臺中市政府「廉能透明獎」公共工程廉能透明機制類--機關自主檢核表

臺中市政府「廉能透明獎」公共工程廉能透明機制類申請表

「太平區聯合行政中心興建工程」細部設計
第一次審查會議紀錄

臺中市新建工程處工程督導紀錄表（第 56 次）

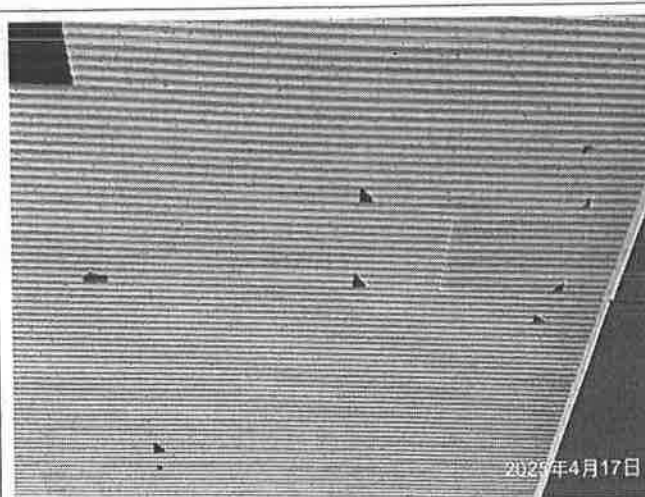
三、B1F 工區亂及機電試水後地面積水，請改善。

四、1. 天花板有不規則開孔，請釐清。

四、2. 1F 天花板吊筋，端部間距大於 20cm，請改善。

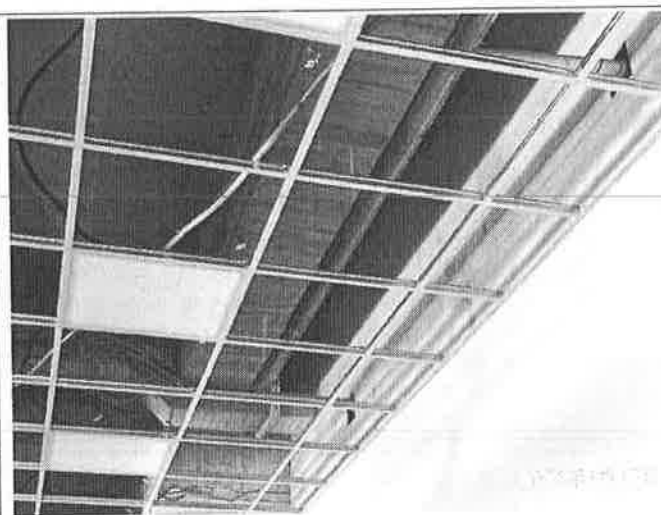
四、3.甲梯止水條切除後修飾不平整，請改善。

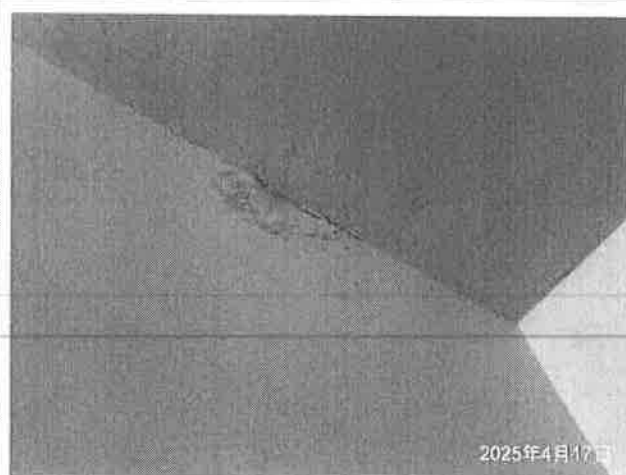
四、1.部分永久欄杆固定不確實易晃動，請改善。

四、2.考量未來回填土方自然壓密沉陷造成構造物與回填區產生高低落差，而露出構造物表面，請增加銜界面之構造物外飾面施作範圍，以利外觀之整體性。

五、建築物立面有排水管外露之情形，嚴重影響建物美觀，請檢討原因及改善方式。
